Modulo per la presentazione delle osservazioni per i piani/programmi/progetti sottoposti a procedimenti di valutazione ambientale di competenza statale

ID: Codice procedura (ID_VIP/ID_MATTM): 12691

“Progetto di un impianto eolico denominato “Pitigliano” ubicato nei comuni di Pitigliano (GR) e Sorano (GR) costituito da 20 (venti) aerogeneratori di potenza nominale 7 MW per un totale di 140,0 MW con relative opere connesse ed infrastrutture indispensabili”

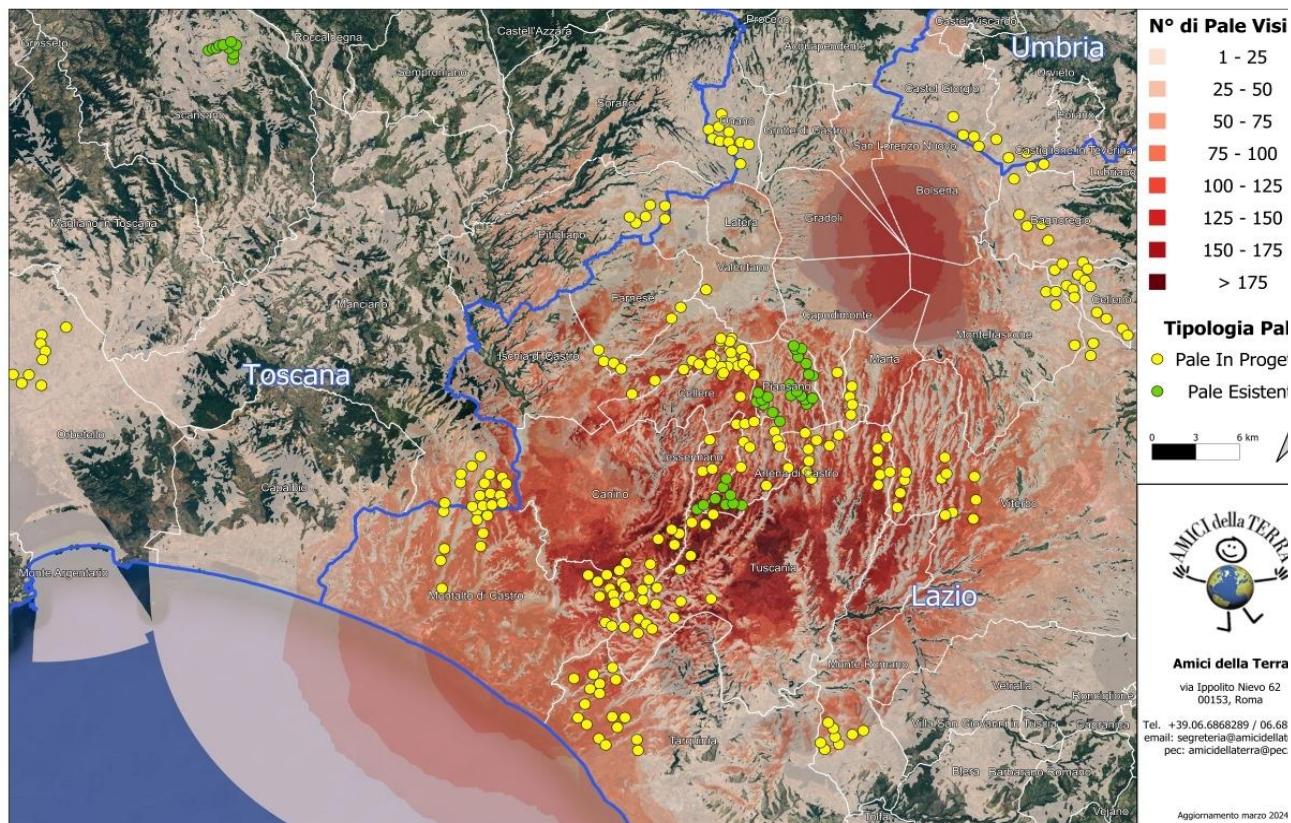
Riguardo al cumulo degli impianti FER, le mappe prodotte dalla proponente riguardano, come già evidenziato, soltanto una parte molto piccola degli impianti FER dell'area intermedia e vasta e in particolare di quelli eolici che contribuiscono a creare un notevole cumulo e la saturazione del territorio tosco laziale. Riguardo al cumulo dei soli impianti eolici si riporta la mappa dell'intervisibilità degli impianti eolici elaborata dall'Associazione nazionale “Amici della Terra”.

Se agli impianti eolici rappresentati qui sopra che non comprendono sia l'impianto eolico Pitigliano e le altre 14 pale del progetto eolico in verifica amministrativa sempre nel territorio di Pitigliano si aggiungono i migliaia di ettari (7000 fin'ora) di territorio occupato dagli impianti fotovoltaici e agrivoltaici e dalle altre tipologie appare chiaro il numero spropositato degli impianti FER nella bassa toscana e nella Tuscia.

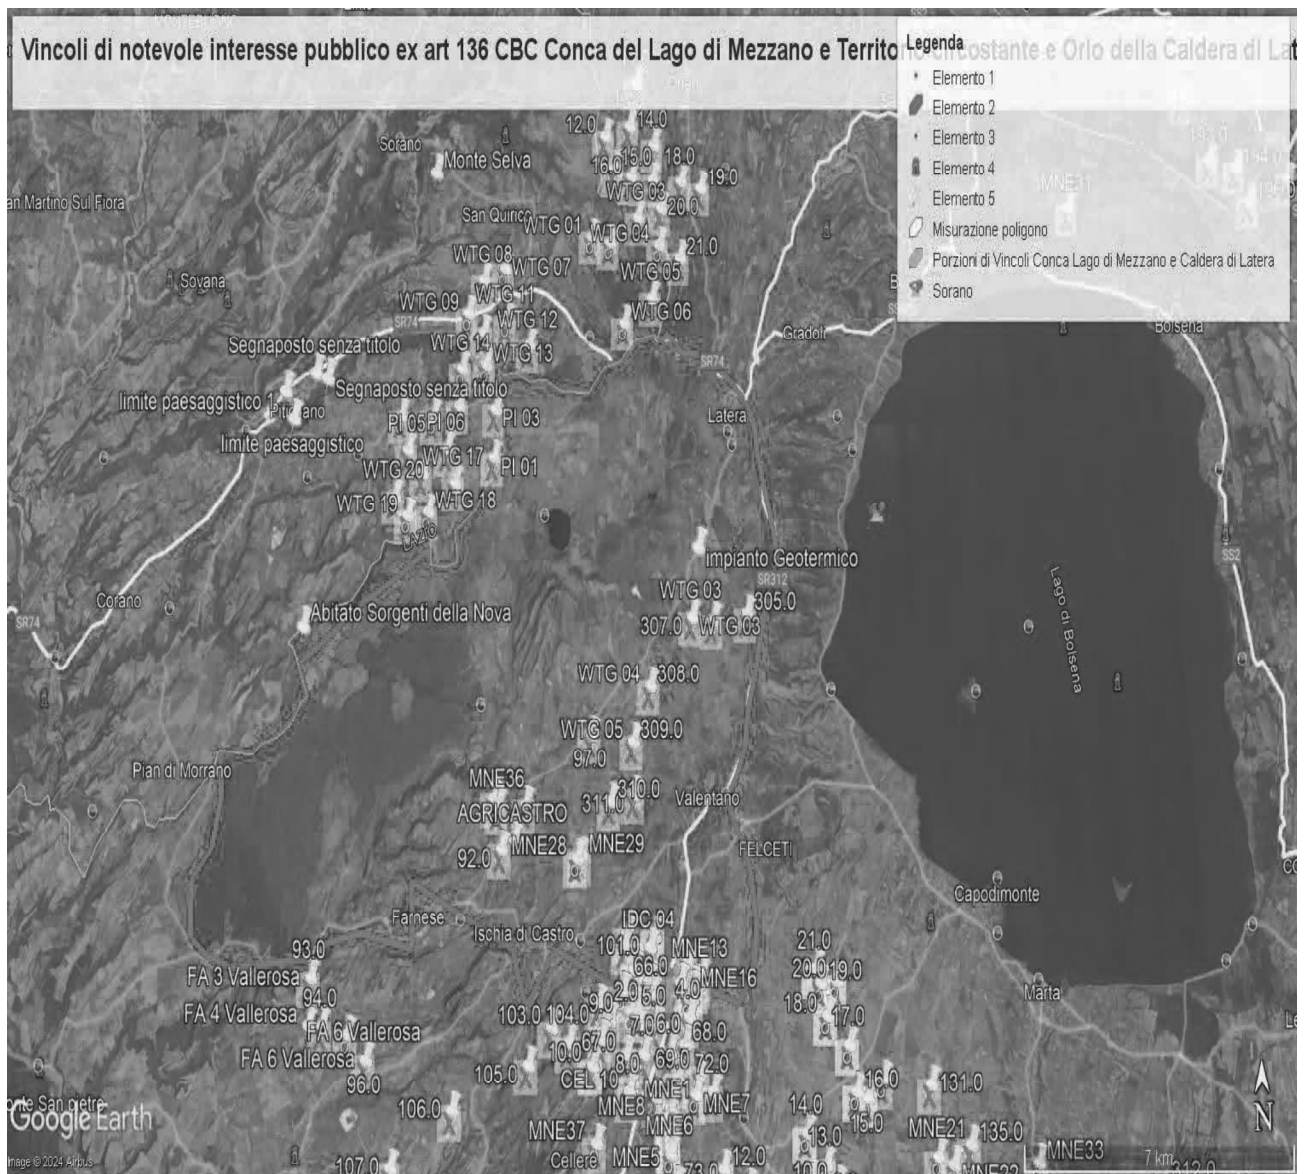
Al contrario si evidenzia che l'impianto eolico industriale citato non solo ricadrebbe con tutti e 20 gli aerogeneratori all'interno delle fasce di rispetto di 3 km di due vincoli paesaggistici di notevole interesse pubblico esistenti nella Regione Lazio e con una parte di essi nel vincolo paesaggistico del Centro abitato di Sorano (GR) quindi in aree non idonee all'installazione di impianti di energia rinnovabile. Addirittura, alcuni aerogeneratori sarebbero ubicati a poche centinaia di metri dai perimetri dei due vincoli paesaggistici laziali ex art 136 del CBC.

Come è illustrato nell'immagine si ribadisce che l'impianto industriale "Pitigliano" ricade completamente all'interno delle fasce di rispetto dei due vincoli di notevole

interesse pubblico e lambisce quelle di un terzo vincolo e quindi come affermato dal Consiglio di Stato nelle sentenze citate, l'impianto è insediato in area non idonea ai sensi dell'art. 20 comma 8 lettera c quater del D.Lgs. n. 199/2021 e ss.mm.ii al contrario di quanto sostiene la proponente.

IMMAGINE n. 2 Impianto eolico industriale “Pitigliano” e distanze aerogeneratori dai Vincoli della Conca del Lago di Mezzano...

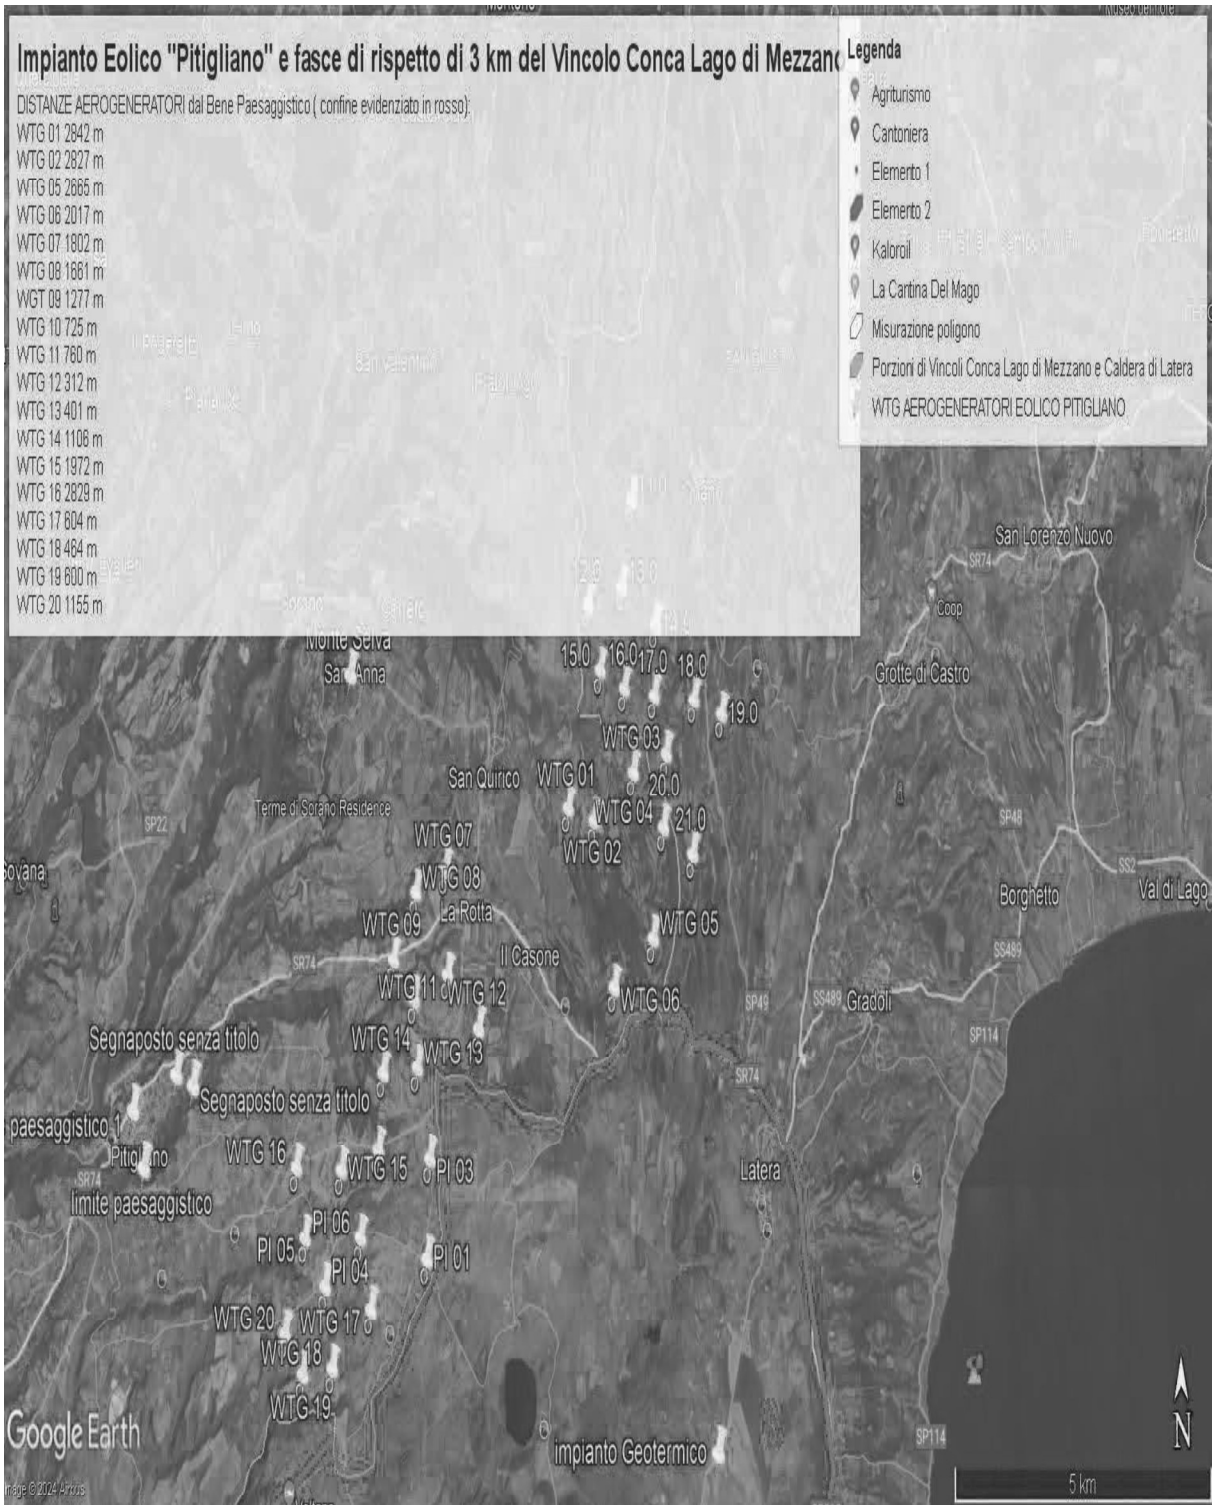
Inoltre, come sostiene la Proponente parte dell'impianto si verrebbe a trovare a 3,5 km dal centro abitato di Sorano. Infatti, tre degli aerogeneratori WTG 08, 09, 10 sono addirittura all'interno delle fasce di rispetto dei 3 km del suo vincolo paesaggistico di notevole interesse pubblico ex art 136 del CBC. Si evidenzia che così si crea
